PARECER TÉCNICO

PROCESSO	21/3000-0001125-1
ASSUNTO	Análise de propostas_ Pregão Eletrônico nº 45/2021 – Acessórios para banheiro
DATA	06.agosto.2021
ELABORADOR	Tec. Edif. Miguel Machado

OBJETO:

Figura 1 – Comparativo de cores.

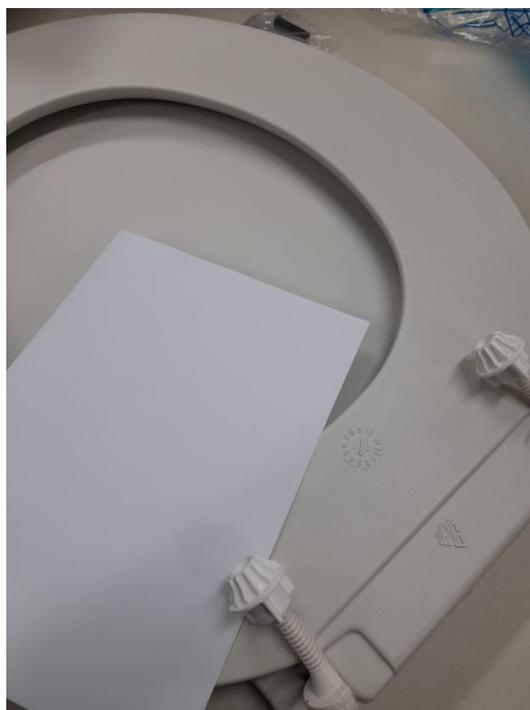
Em atendimento ao item 4. DA AMOSTRA, o item recebido como amostra do lote 04, apresentava as seguintes **NÃO CONFORMIDADES** em relação ao Termo de Referência:

- cor BEGE/CREME (Figura 1);
- dimensões gerais: 37 x 43 cm (Figuras 2 e 3);
- distância entre parafusos: 14,5 cm (Figura 4).

A proposta da empresa **LICIMIX COMÉRCIO DE MATERIAIS E EQUIPAMENTOS LTDA.** não atende aos quesitos **COR** e **DIMENSÃO DO ASSENTO**, sendo considerado o **NÃO ATENDIMENTO** às especificações técnicas do lote 04.
